PROCÈS VERBAL DE CONTRÔLE
CT/04/25/062041

Immeuble Wavre 1
1, Chaussée de Wavre
1457 Walhain-Saint-Paul
Belgique

Description de l'installation :

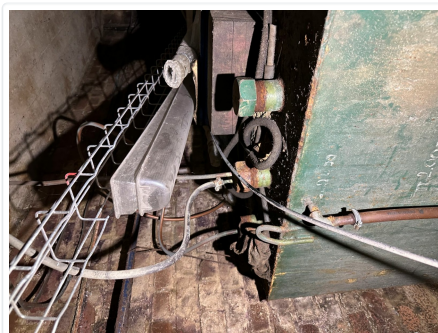
Des traces de rouilles ont été constatées : à traiter.

La citerne ne semble pas alimenter une chaudière et avoir été mise hors service : à neutraliser conformément à la réglementation en vigueur.
